### **Skógarhlíð 22, Þóroddsstaðir**

## Deiliskipulagsbreyting vegna Skógarhlíðar 22

## Efni: Athugasemdir við tillögu um breytingu á deiliskipulagi Skógarhlíðar 22

## Athugasemdir Veitna við tillögu að deiliskipulagsbreytingu vegna Skógarhlíðar 22.

### SKUGGAVÖRP

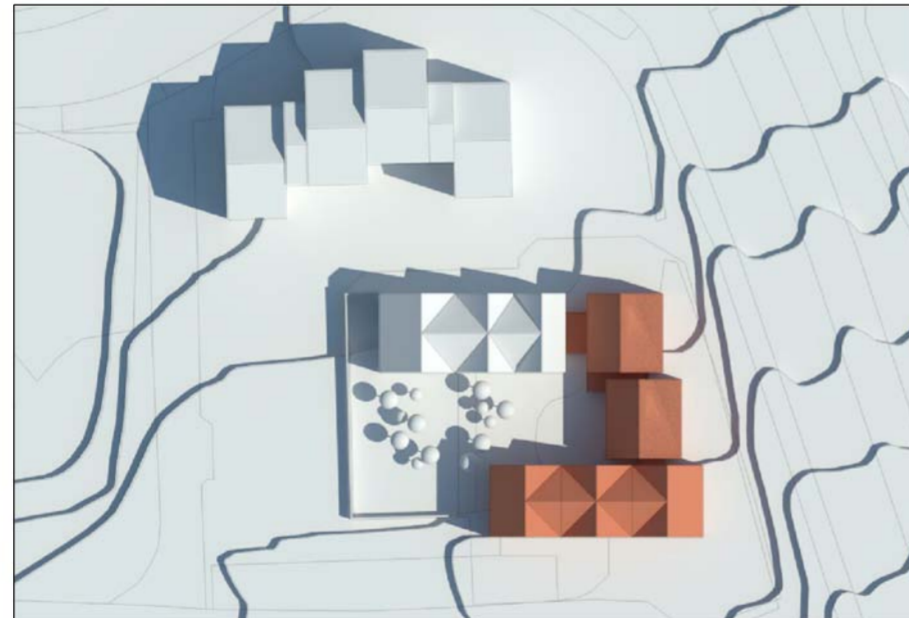
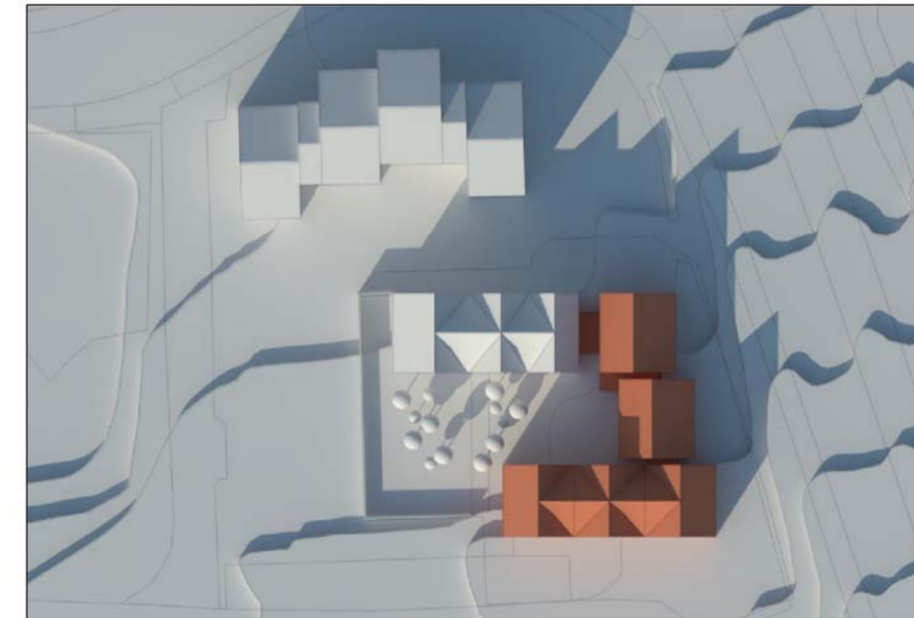
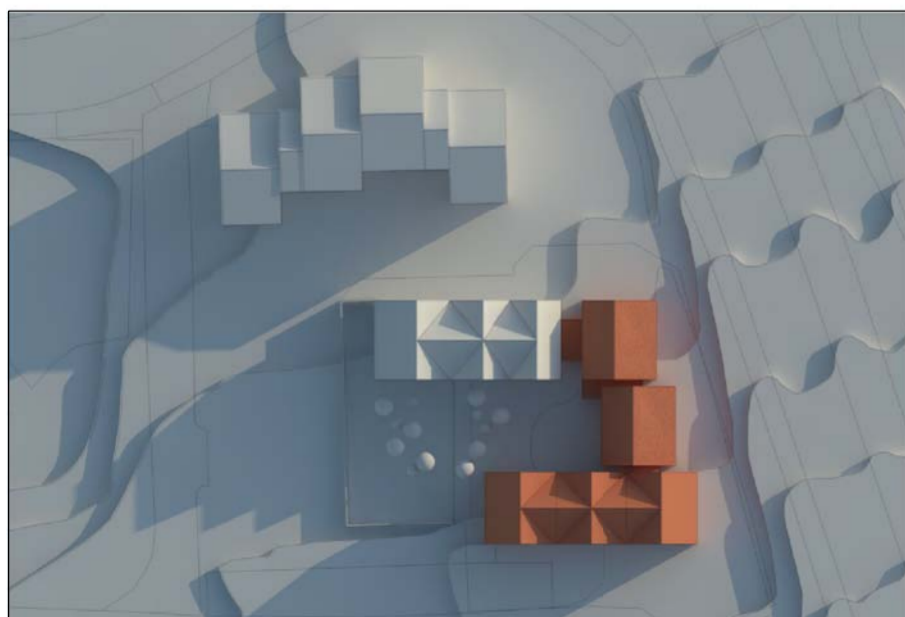
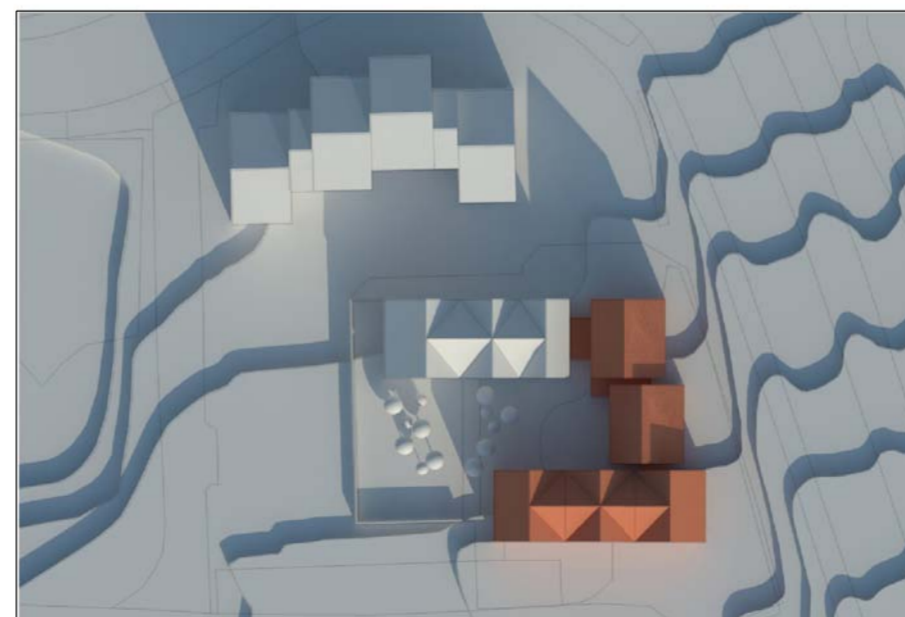
Í tillögunni er gerð grein fyrir skuggavarpí á sumarsólstöðum og jafndægum. Ekkert kemur fram um skuggavarp á vetrarsólstöðum. Þó mætti vænta meiri áhrifa af skuggavarpí um vetur þegar sól er lægri á himni. Geta þær fáu stundir sem sést til sólar í skammdeginu einnig verið fólki dýrmætari en sólskinsstundir á öðrum árstímum.

Af þeim myndum sem fylgja tillögunni má þó ráða að skuggi austan við Eskihlíð 26 myndi aukast mjög síðdegis á jafndægum. Virðist sem notagildi sérafnotaflatar íbúðar 102 í Eskihlíð 26 myndi skerðast yrðu fyrirhugaðar byggingar að veruleika. Umfjöllun tillögunnar um skuggavarp er þannig ófullnægjandi en bendir þó jafnframt til að breytingin muni hafa neikvæð áhrif á íbúa í Eskihlíð 26.

Gagnrýnt er að umfjöllun tillögu um skuggavarp sé ófullnægjandi og að skuggavarp sé sýnt á sumarsólstöðum og við jafndægur en ekki um vetur þó vænta mætti meiri áhrifa á skuggavarp á vetrarsólstöðum og fáar sólarstundir í skammdeginu gætu verið fólki dýrmætari en á öðrum árstímum. Auk þess sem skuggavarp síðdegis á jafndægurum sýni að sérafnotaflötur íbúðar 102 í Eskihlíð 26 muni skerðast við fyrirhugaðar breytingar.

Skuggavarp er venju samkvæmt aðeins sýnt við sumarsólstöður og jafndægur. Langir skuggar í þéttbýli á vetrarsólstöðum er oft erfitt að greina á mynd. Í tilfelli Skógarhlíðar er Öskjuhlíð líka suðvestan megin byggðarinnar og hefur þar af leiðandi mikil áhrif á skuggamyndun. Skuggavarp sem gert var vegna deiliskipulagsbreytingarinnar sýnir að áhrif nýbyggingarinnar eru engin, umfram áhrif núverandi byggingar, á sumarsólstöðum á nágrannabygginguna Eskihlíð 24-26. Við jafndægur verður áhrifa skuggavarps vart vegna nýbyggingarinnar seinnipart dags. Áhrifin eru ekki talin íþyngjandi og umfram það sem vænta má í þéttbýli.
